梱包仕様変更のご案内
DIN35mm 幅レール 止め金具 BNL6

DIN35mm 幅レール 止め金具 BNL6 の梱包仕様変更についてご案内いたします。

(概要図)

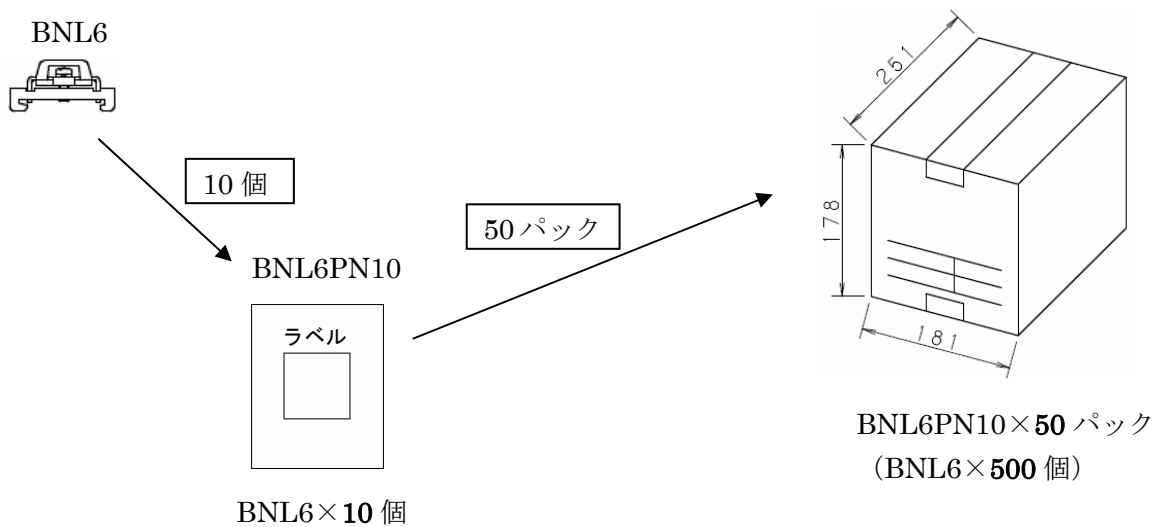
変更前

BNL6PN10 (BNL6 10ケ入りパック) を 10パック、ポリ袋に詰め、さらにそのポリ袋詰めを 10袋、段ボール箱に梱包。

段ボール箱 1箱当たり、BNL6PN10が100パック (BNL6が1000個)。 重さ 約16kg。

変更後

BNL6PN10 (BNL6 10ケ入りパック) を 50パック、段ボール箱に梱包。

段ボール箱 1箱当たり、BNL6PN10が50パック (BNL6が500個)。 重さ 約8kg。
